Relatório de Fiscalização

RELATÓRIO DE FISCALIZAÇÃO TÉCNICA DOS SISTEMAS DE ÁGUA E ESGOTO DO MUNICÍPIO DE RIBEIRÃO PRETO

PRESTADOR: SECRETARIA DE ÁGUA E ESGOTO DE RIBEIRÃO PRETO - SAERP

Verificação de Não Conformidades

Foto 1 - Locais sem guarda-corpo indicados por setas.

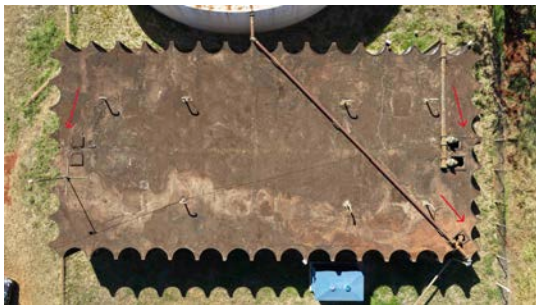
[RES6.4] Existência de locais sem guarda-corpos ou escadas ou em situação inadequada

Foto 15 - Tubulação de ventilação sem tela
(imagem de drone de 08/06/2026).

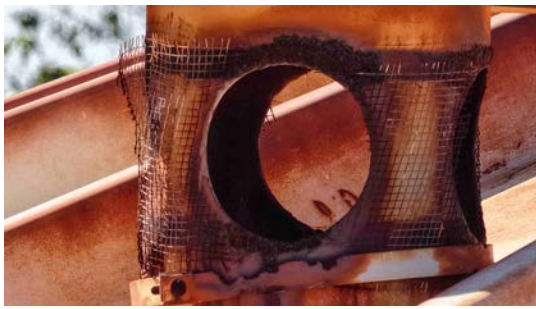
Foto 12 - Tubulação de ventilação sem tela (imagem de drone de 08/06/2026).

Foto 2 - Sujeira acumulada no topo do reservatório.

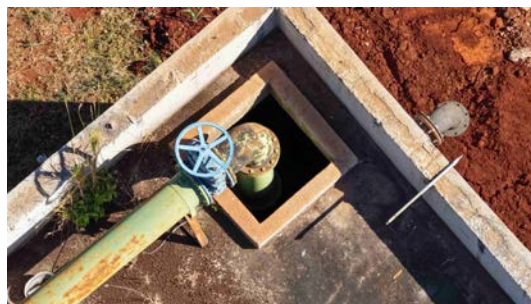
[RES6.14] Ausência de manutenção, limpeza, conservação e segurança

Foto 1 - Vazamento na alvenaria.

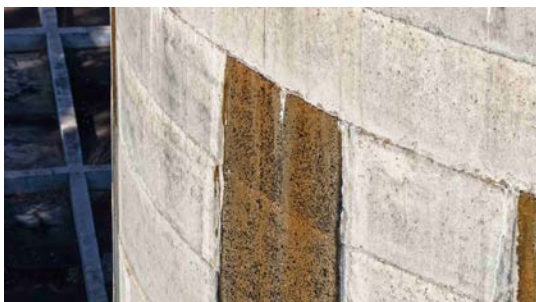
Fotos de RES6.3
